NOTITIE N02A

10-3-2023

A: 31-8-2023

CC3 toets DO Lumiere – 150m hoogte

Figuur 1: detail 17.1

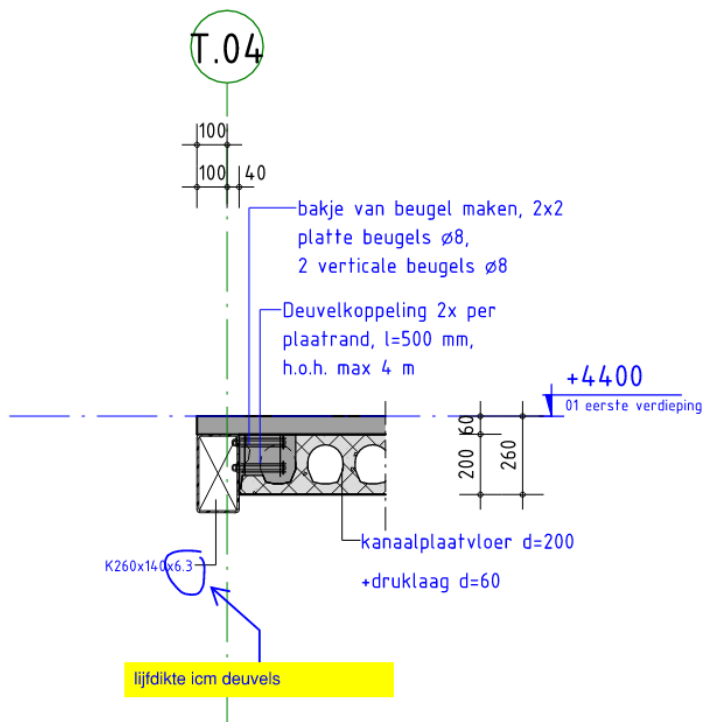
6. De principedetails ontbreken nog. Deze moeten toegevoegd worden om het DO compleet te maken.

Principe details zijn toegevoegd. Hierop hebben wij nog de onderstaande aandachtspunten welke in de nadere uitwerking opgelost kunnen worden. Aanhouden voor vervolgfase.

3.1.5.1. Reacties; R_z

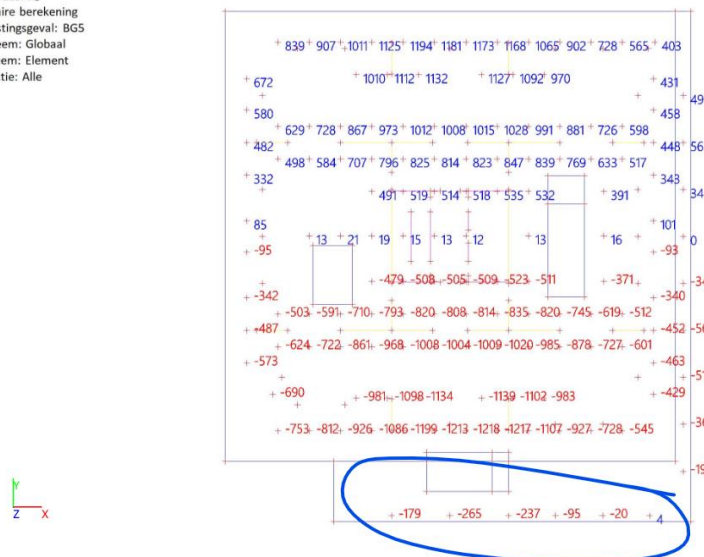
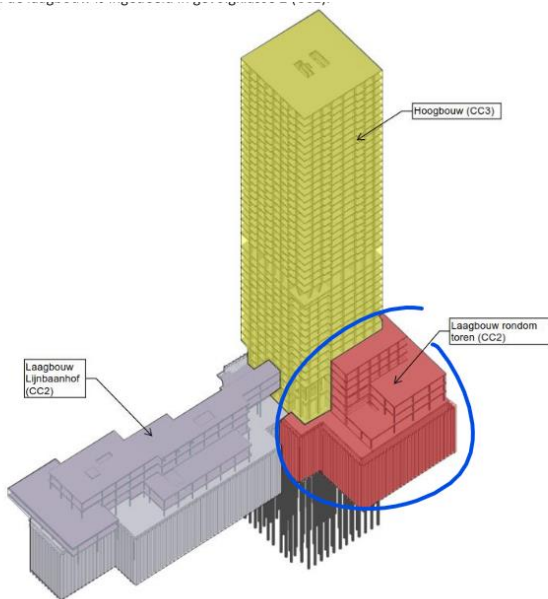
17. Er worden reacties gevonden uit de windbelasting op de fundexpalen naast de grote poer van de toren. Gezien de opbouw van de constructie ontstaan deze waarschijnlijk doordat de toren via de vloeren van de laagbouw een deel van het windmoment afdraagt. Volgens de definitie van de bouwdelen valt dit deel in CC2. Met de huidige krachtswerking zou dat deel ook in CC3 ingedeeld moeten worden. Hoe gaat de krachtswerking hier beheerst worden? Of wordt de gevolklasse aangepast?

De aangegeven palen werken in de nieuwe berekening niet meer mee voor het CC3 gedeelte. Afgehandeld.
